第32回技能グランプリ 旋盤職種 課題図面等 訂正

I 部品図面を以下のとおり訂正します。

部品② 図面

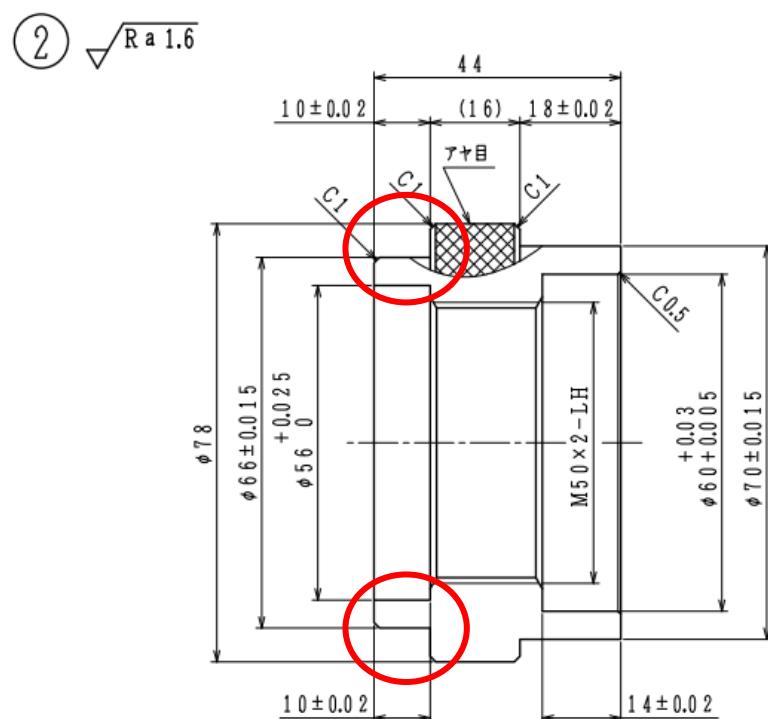
部品②の 外径 $\phi 66 \pm 0.015$ の図がずれている。(偏心指示は無いが 1mm 偏心している)

外径 $\phi 66 \pm 0.015$ の軸心は、部品全体の軸心と同一である。

($\phi 66$ は偏心していない)

下図のとおり修正します。

部品②の部品図だけでなく、組立図A、Bの部品②の同一箇所もずれているため、組立図A、組立図Bも同様に修正します。
